SI2019-010

Vedrørende 8DB 355 013-301 (T1696) → 8DB 355 025-351 (T2635) / 8DB 355 025-361 (T2634) / 8DB 355 025-371 (T2637)

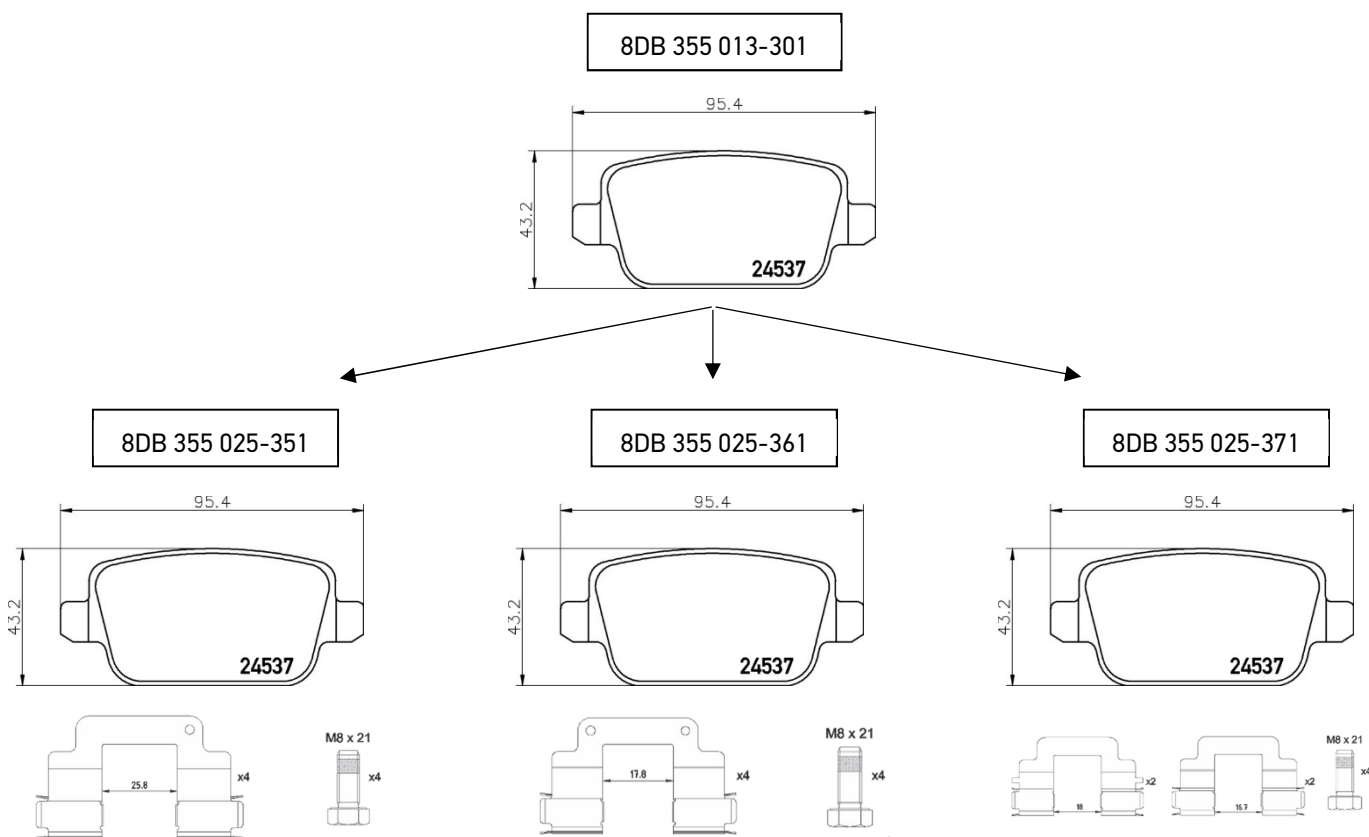
For at optimere produktspecifikationen for bremseklodssæt 8DB 355 013-301 og for at betone OE-egenskaberne er det besluttet at tilføje monteringsæt til sættet.

Afhængigt af bilens specifikation kræves der forskellige monteringsæt. For at opfylde kravene bliver 8DB 355 013-301 opdelt i tre forskellige reservedelsnumre, så kunderne let kan vælge det rette reservedelsnummer til det aktuelle behov.

8DB 355 013-301 erstattes af 8DB 355 025-351 (inkl. glideshims med 25.8 mm åbning), 8DB 355 025-361 (inkl. glideshims med 17.8 mm åbning) og 8DB 355 025-371 (inkl. glideshims med 18.0 og 16.7 mm åbning). Se forskellene på illustrationerne herunder.
